Gmina i Miasto Lwówek Śląski

IN.271.67.2024.KL/28

dotyczy: *Zaproszenia do złożenia oferty w trybie art. 275 pkt 2 (w trybie podstawowym z możliwością negocjacji) o wartości zamówienia nieprzekraczającej progów unijnych o jakich stanowi art. 3 ustawy z 11 września 2019 r. - Prawo zamówień publicznych (t.j. Dz.U.2024.1320) na ROBOTY BUDOWLANE pn: „Budowa stadionu sportowego wraz z infrastrukturą w Lwówku Śląskim”.*

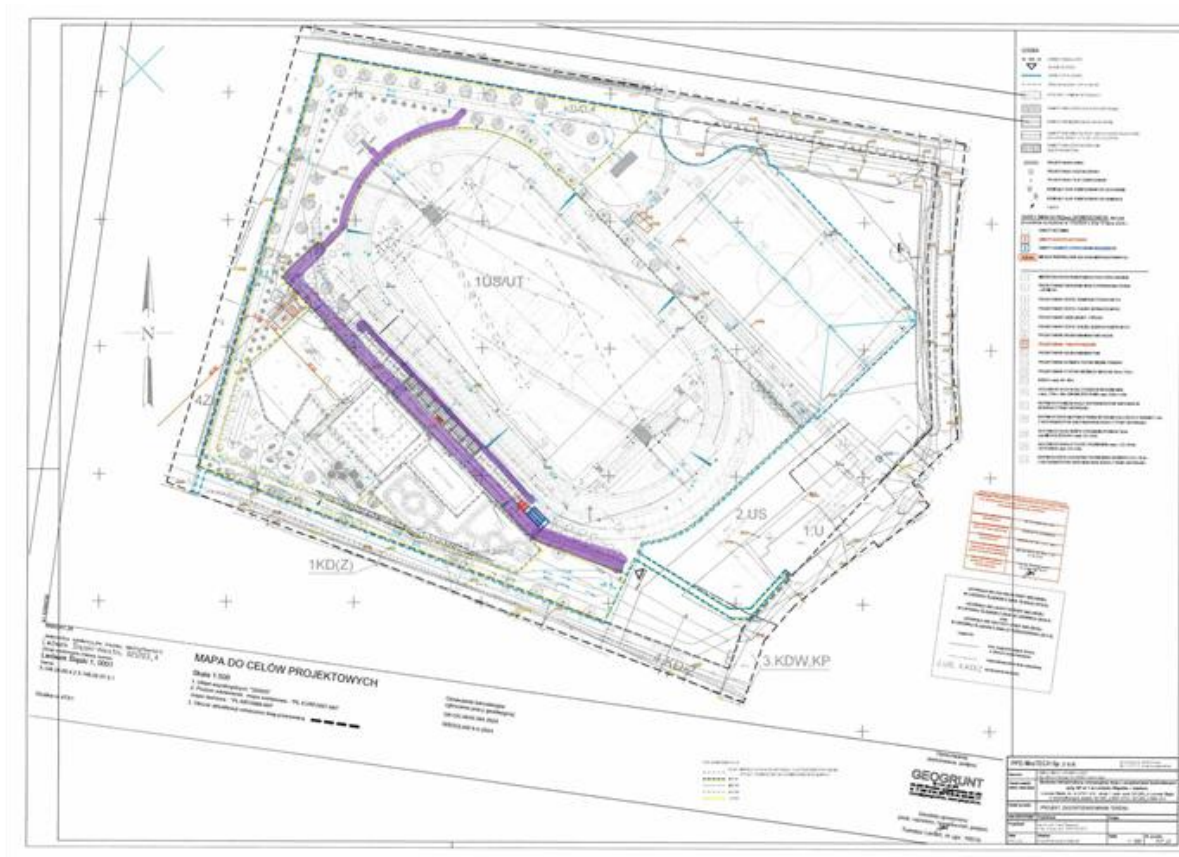
Pytanie nr 2:

Prosimy o dokładne sprecyzowanie przedmiotu zamówienia w części opisowej i rysunkowej dokumentacji projektowej. Pozwoli to na prawidłową identyfikację przedmiotu zamówienia, a w przyszłości wyeliminuje roszczenia Wykonawcy o roboty dodatkowe. Nie sprecyzowanie przedmiotu zamówienia będzie odbierane jako niewywiązywanie się z podstawowych obowiązków Zamawiającego.

Odpowiedź nr 2:

Zamawiający informuje, iż obiekty wskazane na PZT numerami: 1 (miasteczko ruchu rowerowego), 3 (zespół trampolin posadzkowych), 4 (zespół ścianek wspinaczkowych), 5 (zjazd linowy – tyrolka), 7 (zespół ścieżek jezdnych rowerowych), 15 (boisko o wymiarach 90x48 m) oraz 19 (skocznia do skoku wzwyż) nie są objęte przedmiotowym postępowaniem. Obiekty oznaczone numerami 8 (drogi komunikacyjne i alejki) oraz 12 (alejki komunikacyjne), są objęte przedmiotowym zamówieniem w części tj. Zamawiający wymaga wykonanie ww. obiektów tylko w okolicy istniejącego skateparku, placu zabaw, pumtracka oraz nowopowstałych trybun, co zaznaczone zostało kolorem fioletowym na poniższym rysunku.

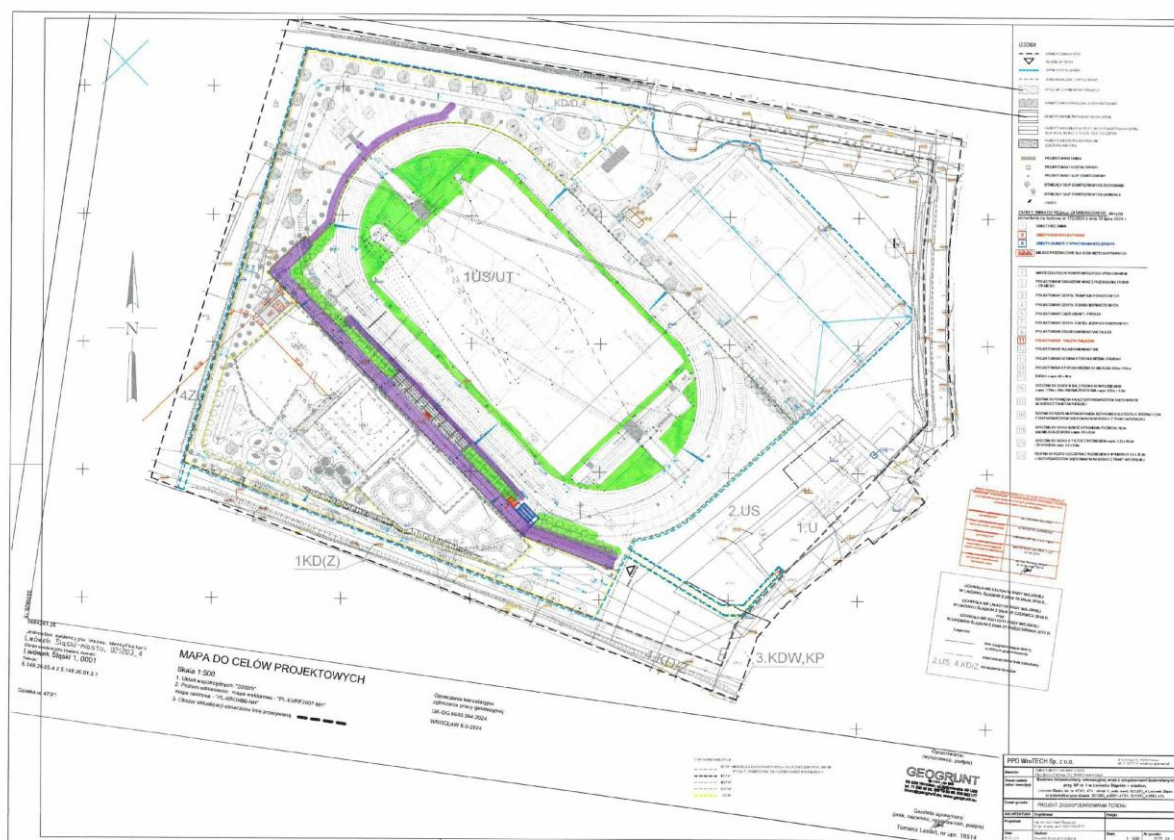
Pytanie nr 7:

Zgodnie z tabelą elementów scalonych: "alejki". Prosimy o identyfikację w części opisowej i rysunkowej dokumentacji projektowej zakresu robót budowlanych.

Odpowiedź nr 7:

Obiekty oznaczone na PZT numerami 8 (drogi komunikacyjne i alejki) oraz 12 (alejki komunikacyjne), są objęte przedmiotowym zamówieniem w części tj. Zamawiający wymaga wykonanie ww. obiektów tylko w okolicy istniejącego skateparku, placu zabaw, pumtracka oraz nowopowstałych trybun, co zaznaczone zostało kolorem fioletowym na poniższym rysunku.
